**AVIS RELATIF À LA PROTECTION
CONTRE LES EVENTUELS EFFETS NOCIFS ET NUISANCES
PROVOQUÉS PAR LES RAYONNEMENTS NON IONISANTS
GÉNÉRÉS PAR DES ANTENNES ÉMETTRICES STATIONNAIRES**

Commune : HENSIES - Exploitant : CITYMESH

Référence exploitant : HT04015_A

Rapport n° 1649 / 2025

Figure 1 : Vue en plan des lieux de séjour et des points de contrôle

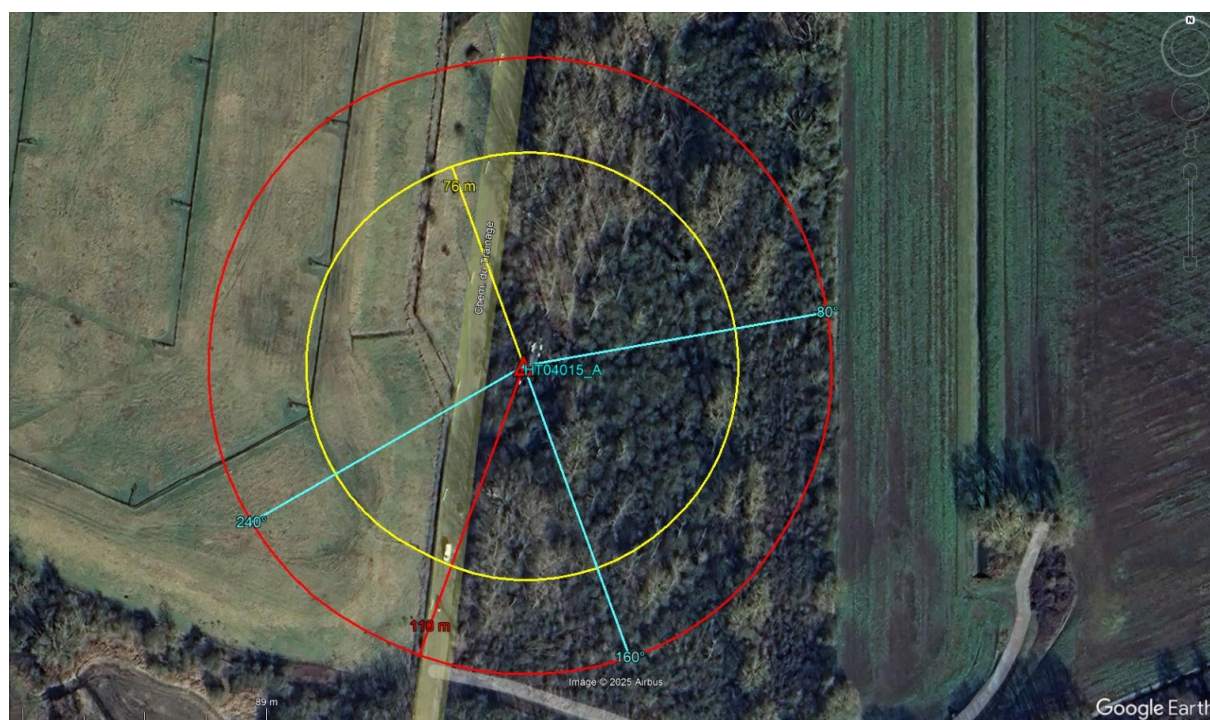
En ce qui concerne les antennes de l'installation mentionnées dans le tableau 1, la distance maximale à laquelle la limite pourrait être atteinte, à l'extérieur, est égale à 95,9 m. S'il n'y a pas de LS à une distance inférieure, les antennes respectent forcément la limite d'immission.

Dans le cas des LS situés à l'intérieur des bâtiments, une atténuation d'obstacle est prise en compte et il en résulte que la distance maximale à laquelle la limite pourrait être atteinte se réduit à 68,4 m.

Figure 2 : Vue en plan des installations d'antennes dans un rayon de 300 mètres autour de l'installation faisant l'objet de la demande d'avis

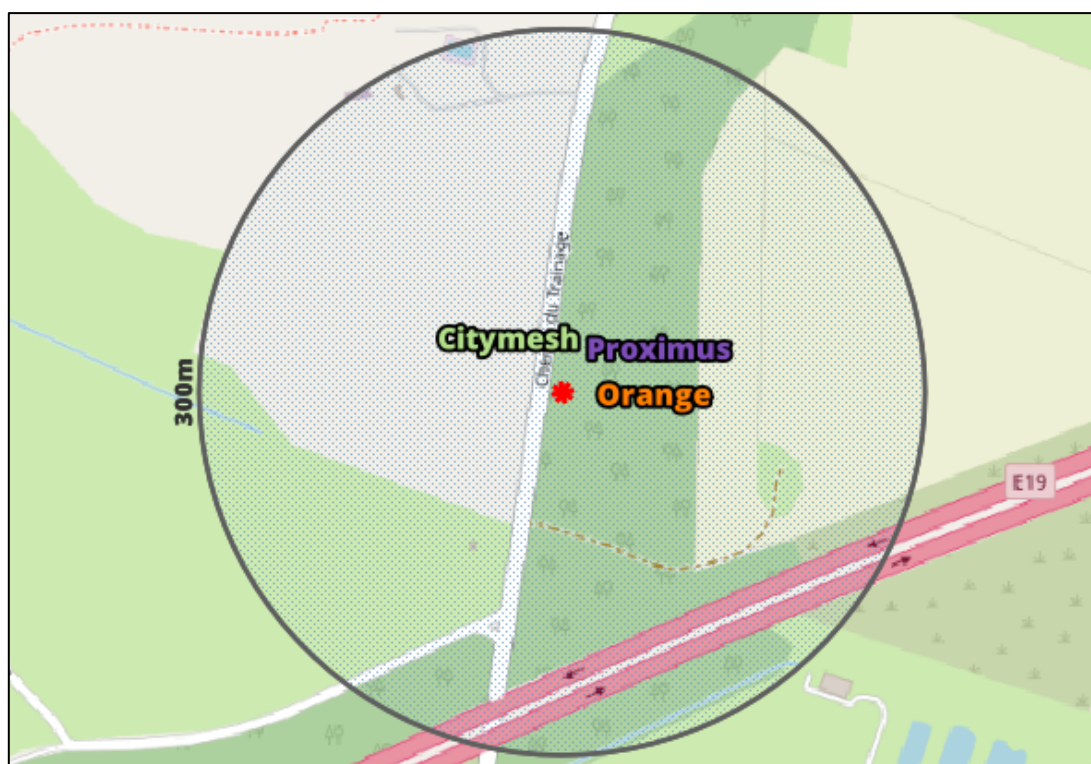
Compte tenu des considérations ci-dessus, il apparaît que l'intensité du rayonnement électromagnétique généré, dans les lieux de séjour situés dans un rayon de 300 mètres autour de l'installation référencée dans le paragraphe 2, par l'ensemble des antennes émettrices stationnaires de l'ensemble des exploitants du même site d'antennes émettrices stationnaires respecte la limite fixée à l'article 4, § 2 du décret.
